改善箇所説明図

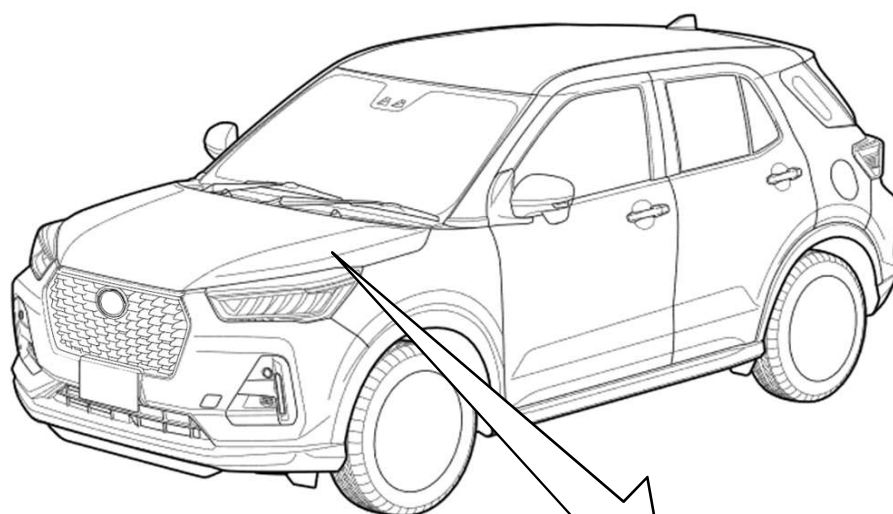
基準不適合発生箇所

エンジン制御コンピュータ

ハイブリッド車において、発電に用いるエンジンの制御コンピュータのプログラムが不適切なため、走行中にエンジンが停止した直後の加速時に再始動できないことがある。そのため、エンジン警告灯が点灯して加速不良となり、そのままの状態で使用を続けると、最悪の場合、バッテリー残量不足により走行不能になるおそれがある。

全車両、エンジン制御コンピュータのプログラムを修正する。

運転者席側シート下の車台番号打刻1桁目の左側に黄色ペイントを塗布する。
